ANT. Resolución Exenta N° 20229900122 que califica ambientalmente el proyecto “Los Bronces Integrado”, comuna de Lo Barnechea, Servicio de Evaluación Ambiental de la Región Metropolitana; Resolución Exenta N° 202299101690 que resuelve admitir a trámite el recurso de reclamación interpuesto por doña Constanza Gumucio Solís y otros, en contra de la resolución exenta N° 202299101600, de 2 de mayo de 2022, de la Dirección Ejecutiva, que calificó desfavorablemente el Proyecto Los Bronces Integrado, cuyo proponente es Anglo American Sur S.A

MAT.: Téngase presente.

II. FUNDAMENTOS QUE SOSTIENEN EL RECHAZO DEL PROYECTO LOS BRONCES INTEGRADO EN CUANTO AL COMPONENTE CALIDAD DE AIRE

Figura 1. Área considerada para la implementación del Plan de Manejo del Santuario Los Nogales²⁸.

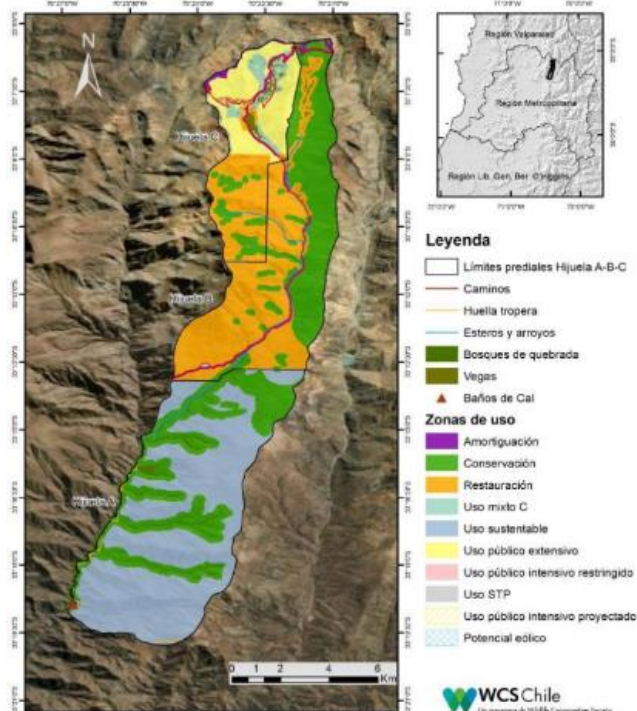
En el documento Titulado “*Anexo 2: Compromisos voluntarios y medidas adicionales* presentado por Anglo American el 07 de junio del 2022”, se considera como área para la implementación del Plan de Manejo del Santuario Los Nogales la siguiente:

La cual se especifica con mayores detalles en el documento titulado *Anexo: Fichas de resumen para medidas adicionales comprometidas* presentado el 24 de marzo del 2023, donde se presenta una zonificación del Santuario.
